**DELIBERATION**

Titre	Route Nationale 147 - Déviation de Mignaloux-Beauvoir
-------	---

RN 147 - Aménagement de l'entrée Sud-Est de l'agglomération de Poitiers

Carte d'insertion des scénarios d'aménagements

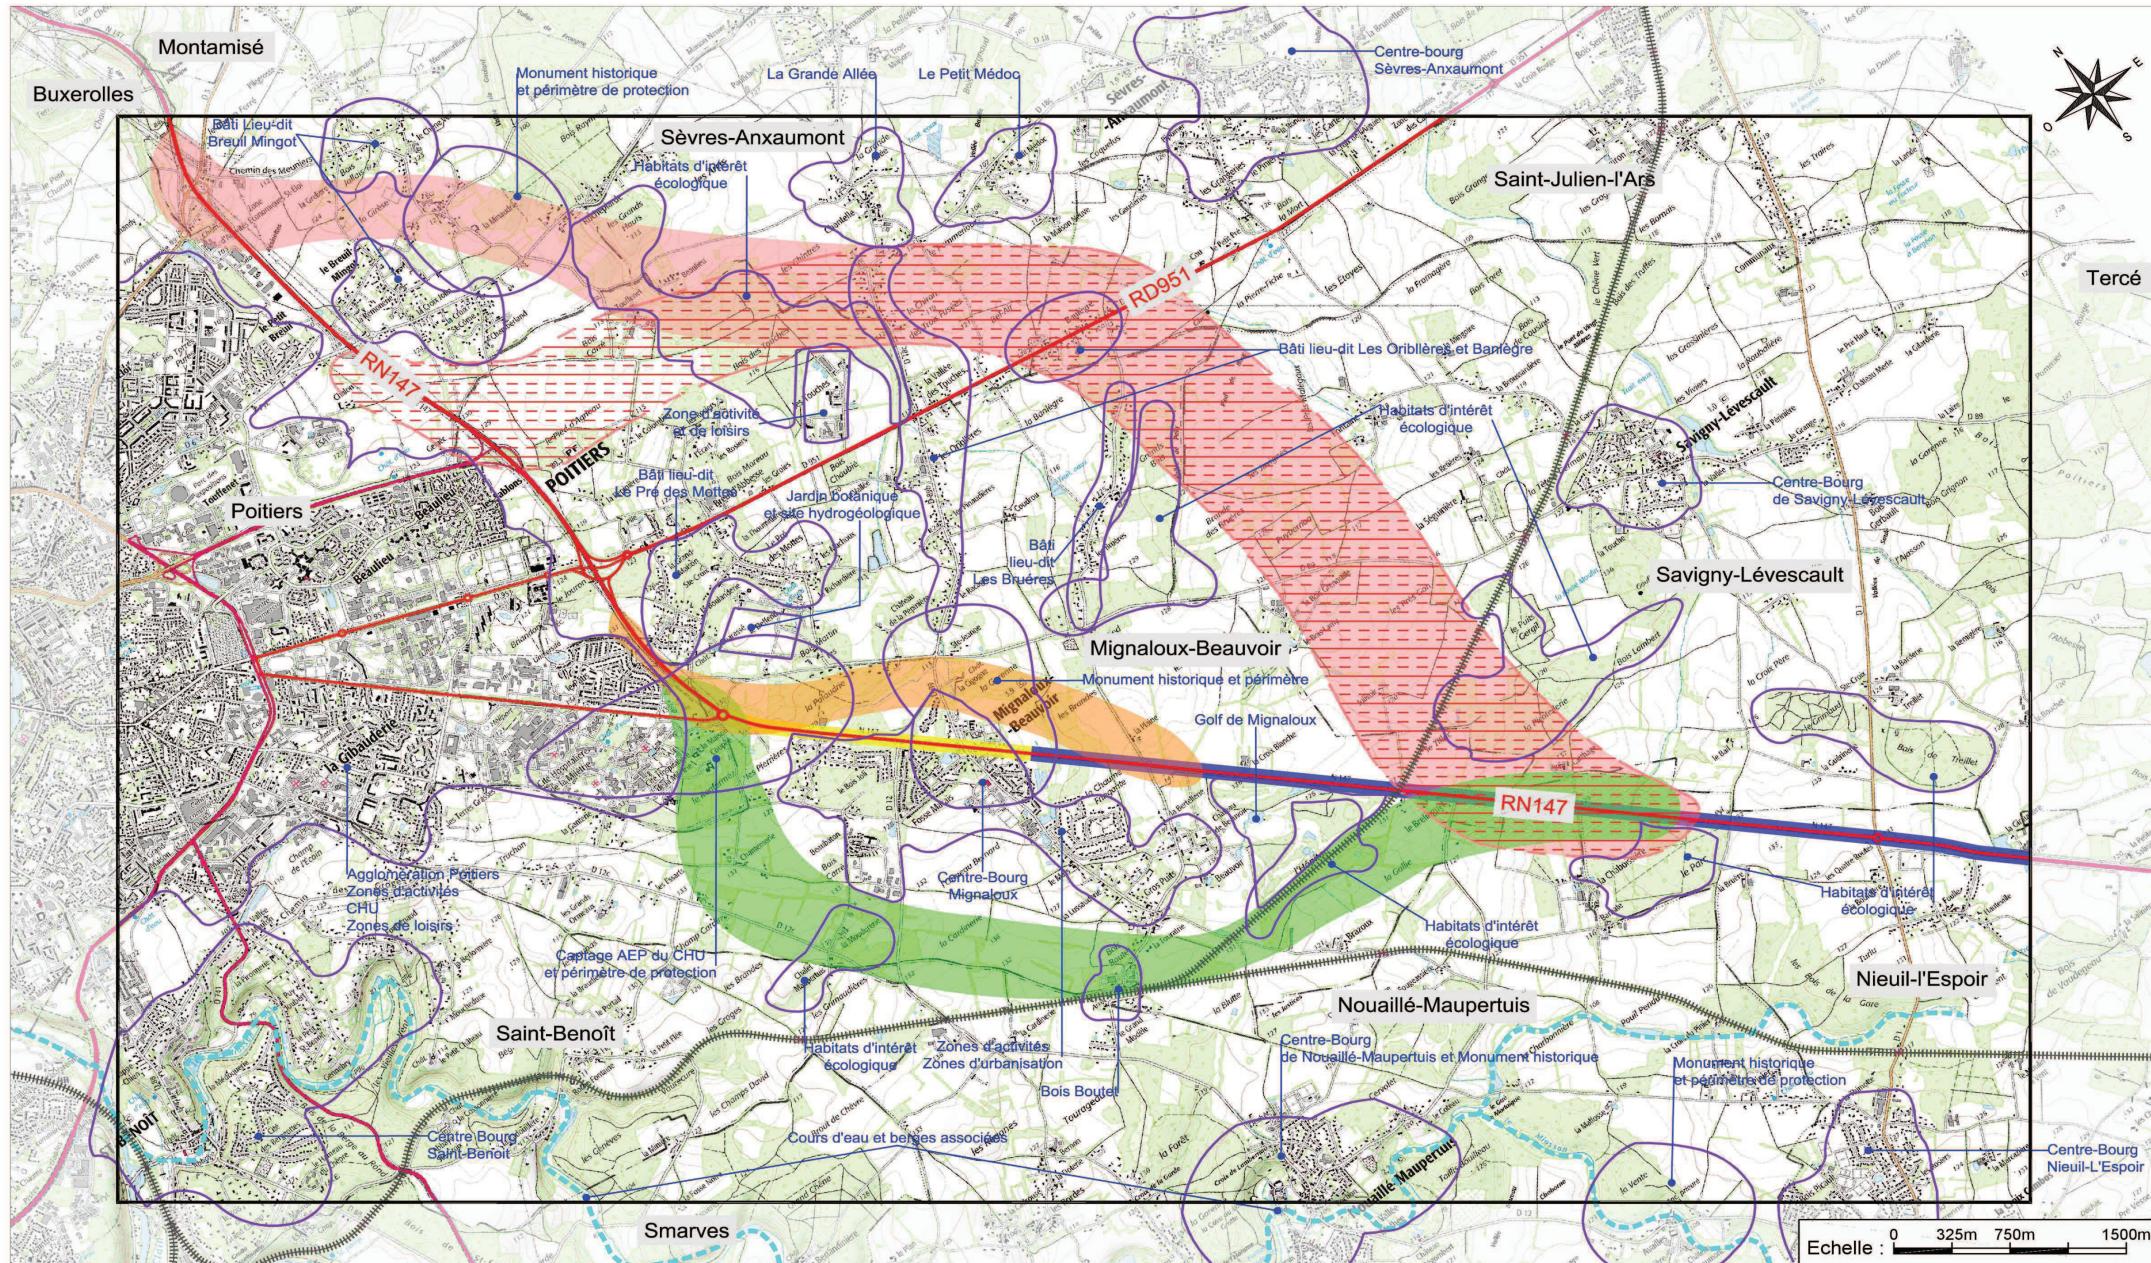
- Les scénarios 1, 2 et 4, dans leur conception actuelle de tranchée ouverte, ne répondent pas au projet de territoire de Grand Poitiers. Ce ne sont pas ceux d'une déviation qui écarterait la majorité des flux routiers de la traversée du bourg de Mignaloux-Beauvoir. L'impact humain est très important, les nuisances sonores et la pollution atmosphérique continueraient à dégrader la qualité de vie des riverains.

- Le Nord court (N° 4) crée irrémédiablement une nouvelle fracture au centre de Mignaloux-Beauvoir.
  - Ces scénarios bloquent tout développement cohérent du bourg.

- Ils ne peuvent être acceptés, encore moins si cet aménagement devait devenir une portion d'autoroute.
- En contournant Mignaloux-Beauvoir par le sud, le scénario 3 bloque le développement économique de la commune et soumettrait de nombreux riverains aux nuisances de la circulation lorsque la ZAC des Magnals aura été mise en œuvre.

- Il ne peut être retenu.
- Les scénarios 5 et 6 se superposent quasiment au tracé de la variante N1 retenue en 2006.
  - Le n° 6, contournant le Breuil-Mingot, allonge inutilement la voie à créer.

- De plus, il n'offre pas l'intérêt du n° 5 qui, en se raccordant à la 2x2 voies actuelle au niveau de la pénétrante, permet d'offrir une véritable entrée est à Poitiers.

- Si la consommation de terres agricoles est plus importante que dans les autres projets, l'impact humain est toutefois bien minimisé.
  - Il autorise le développement des territoires.

- L'intersection avec la RD 951 permet de traiter simultanément les flux de la RN 147 et de la RD 951 et donc de repenser l'ensemble des accès Est de Poitiers.

C'est donc le scénario n° 5 qui est à privilégier pour la poursuite des études en prenant en compte les éléments suivants :

- A l'est de l'aménagement, le tracé définitif devra passer en limite des communes de Savigny-Lévescault et Mignaloux-Beauvoir, le long des espaces boisés. Il s'éloignera ainsi du développement futur de la commune de Savigny-Lévescault, pénalisera à minima l'agriculture et protégera le complexe ferme pédagogique de Carthage.
- Un échangeur complet est à créer à l'intersection avec la RD 951.
- Depuis l'échangeur avec la RD 951 et jusqu'au-delà de l'intersection avec la RD 18C, un soin particulier devra être apporté à la protection des riverains qui sont les plus proches du tracé que

sur le reste du parcours : protection des hameaux de la Banlègre, des Gauderies, de la Vallée des Touches, du Chiron des 3 Fusées, des Rosiers et du Colombier.

- Au raccordement avec la rocade actuelle, un échangeur complet devra être construit pour bien desservir l'entrée dans Poitiers par la pénétrante.
- L'actuel échangeur RN 147 – RD 951 devrait être complété par la création d'une sortie de la RN 147 vers l'avenue du Recteur Pineau et d'une entrée de l'avenue du Recteur Pineau vers la RN 147 en direction de Limoges.
- Le tracé possible est proposé en annexe 2.

- **de demander à ce que le scénario n° 5 « Nord long 1 » tel que tracé en rouge sur le plan annexé soit retenu pour les études de phase 2 en intégrant les points de vigilance décrits précédemment**
- **de demander à l'État de respecter ses engagements de calendrier d'opération, mener les études de phase 2 à leur conclusion en 2019 pour lancer l'enquête d'utilité publique au début de l'année 2020.**
